Planänderung Anpassung Sonic-Boom-Bauwerk

Umgestaltung des Bahnknotens Stuttgart
Ausbau- und Neubaustrecke Stuttgart – Augsburg
Bereich Stuttgart–Wendlingen mit Flughafenbindung

Planfeststellungsabschnitt 1.2 Fildertunnel
Baubabschnitt km 0,432 – km 10,030

| Lageplan km 9,862 ... 10,030 | | 03/05 | KVO |

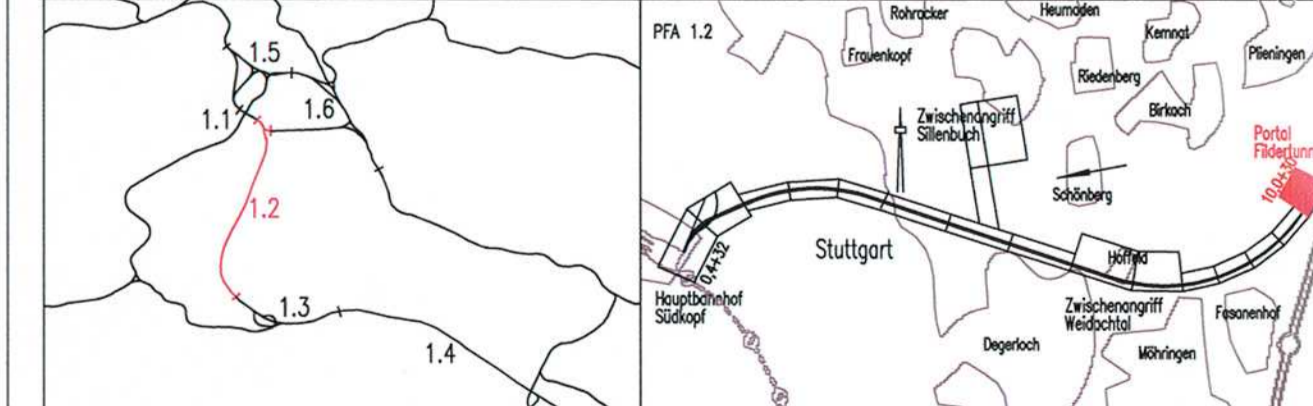
| ■ Anpassung Sonic-Boom-Bauwerk, Trogbauwerk, Rettungsplatz, Kaloster im Bereich Autobahn | nsi/BUNG | 26.04.2016 |
| ■ BE-Erweiterungsflächen | Latic Zubovic | 12.01.2016 |
